Eneby Enlunda vägsamfällighets kommentarer till Ekerö kommuns yttrande gällande Enlunda bussdepå

Mål nr P4458-14 Avd 4

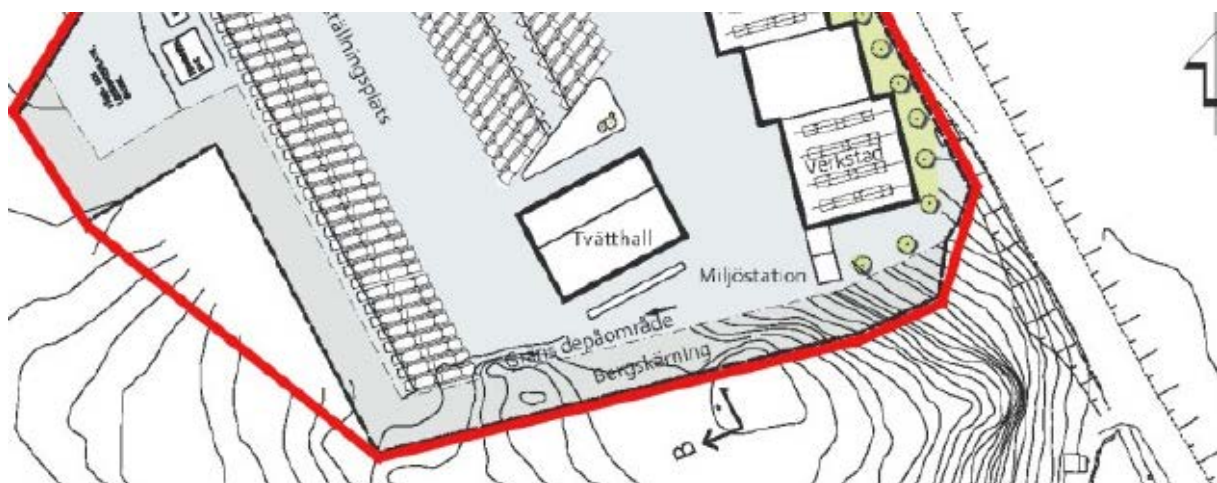
Sid 5 sista stycket. Här finns en lögn nedtecknad, den måste bestridas. Att påstå att bergsbeskrivningen blir 11-12 meter är inget annat än att vilseleda folk. För det första bör man säga vilken höjd man talar om, är det max, medel eller till och med minhöjd man talar om. Därefter skall man hålla sig till sanningen. Om man går in i Planbeskrivningen på sidan 8 finner man en ritning på planområdet. Nedan finns ett urklipp från södra delen av planområde.

Högsta punkten på kartan är 28 m (vid pil märkt med B). Färentunavägen ligger på c:a 3 m höjd. Som det är ritat ligger marknivån på bussgarage på c:a 4 m. Detta ger med enkel matematik $28-4=24$ m bergsbeskränning som mest. Variationen av höjden framgår av Eva Fabricius illustration bilaga 2 med klar tydlighet. Att påstå att detta skulle vara 11-12 m är skamligt.

Bilaga 2 Illustration av bergsbeskärning (Eva Fabricius).

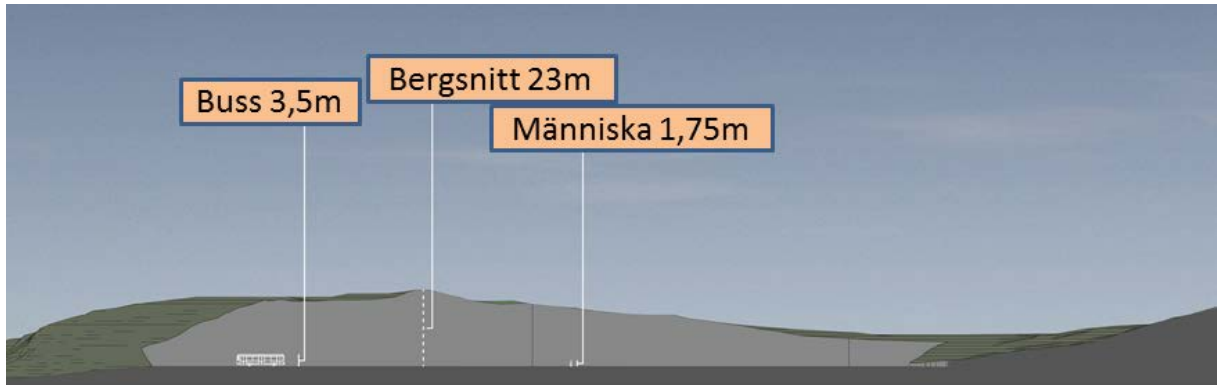
Som synes räknar Eva 1m snällare än vad vi gör. Det beror av vilken markhöjd som depån läggs på. Detta är ej uppenbart av de handlingar som finns, det kan skilja en meter beroende hur man ser det. Det som däremot är uppenbart är att markhöjden omöjligt kan ligga på 16 m vilket den skulle behöva för att erhålla 11-12m bergvägg som kommunen talar om.
